Oggetto: [ID 2299] Conferenza dei servizi per l'approvazione del progetto di fattibilità tecnicoeconomica con contestuale variante ai sensi dell'art. 38 del D.Lgs. 36/2023 relativamente all'intervento denominato "PNRR M2C4I2.2 - Realizzazione del collettore di scarico delle acque meteoriche scolanti provenienti dall'abitato di Campi Bisenzio – CUP C81B22001210005". Proponente: Comune di Campi Bisenzio – Contributo

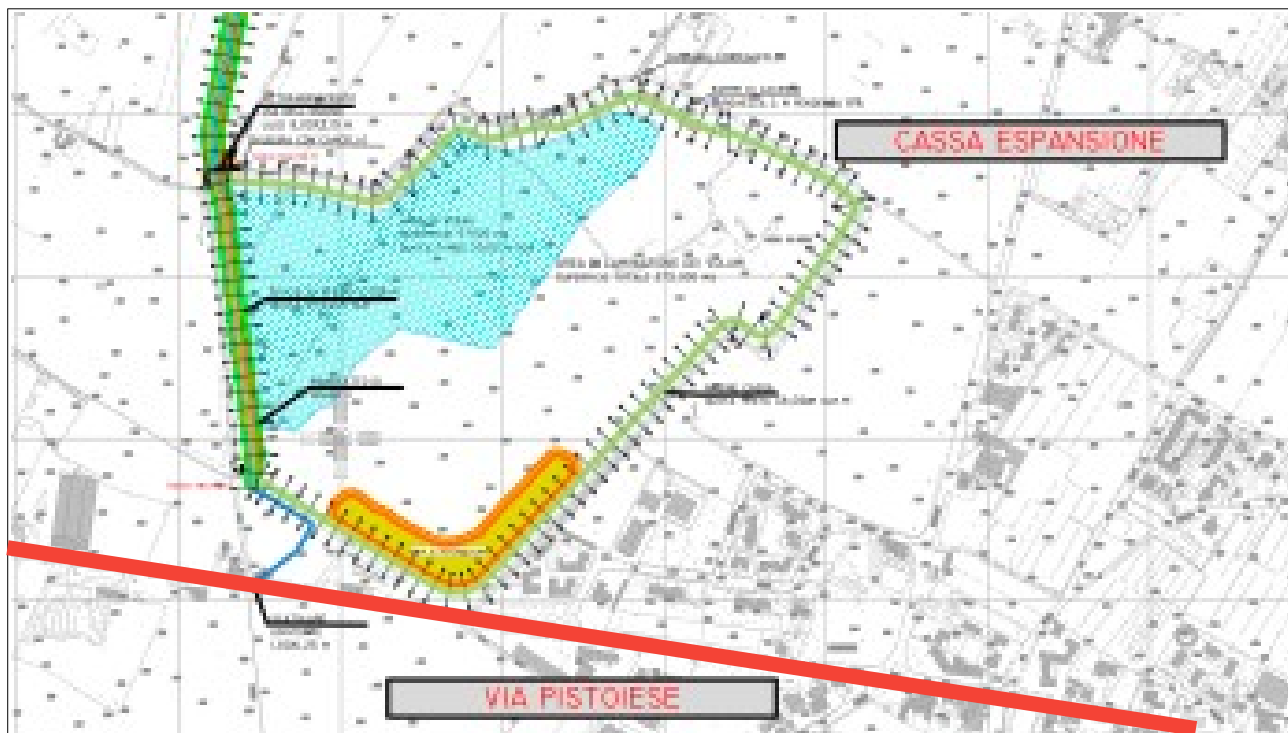
1. Dagli elaborati grafici risulta:
 - 1.2 un'interferenza con la SR66 in corrispondenza del sottoattraversamento idraulico della SR stessa sul fosso Chiella;
 - 1.3 la realizzazione di opere in area contermina alla SR66 che possono determinare potenziali interferenze con la stessa;

il tutto come evidenziato nel seguente stralcio grafico:

visto e considerato quanto sopra si evidenzia la necessità che il progetto, relativamente alle opere interferenti con la SR66 sia sottoposto alla struttura competente della Città Metropolitana di Firenze Ente gestore della SR66 ai sensi dell'art.23 LR88/98;
